改善箇所説明図

基準不適合発生箇所

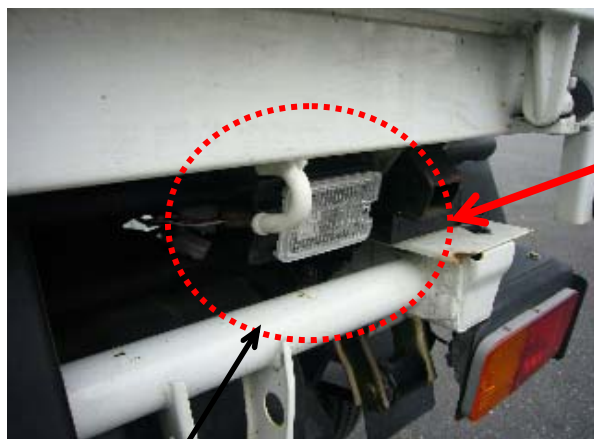
トラックの荷箱を昇降させる装置をオプションとして追加架装した車両(多目的ダンプ、ライトダンプ、ミニダンプ)において、後退灯の取り付け位置が不適切なため、後退灯照明部の視認性が道路運送車両の保安基準に適合しない。

全車両、後退灯の取り付けブラケットにスペーサーを追加する。

改善前	改善後
後退灯取り付け ブラケット 後退灯 照明部 (平面視)	スペーサー 右へ移動 後方へ移動 (平面視)
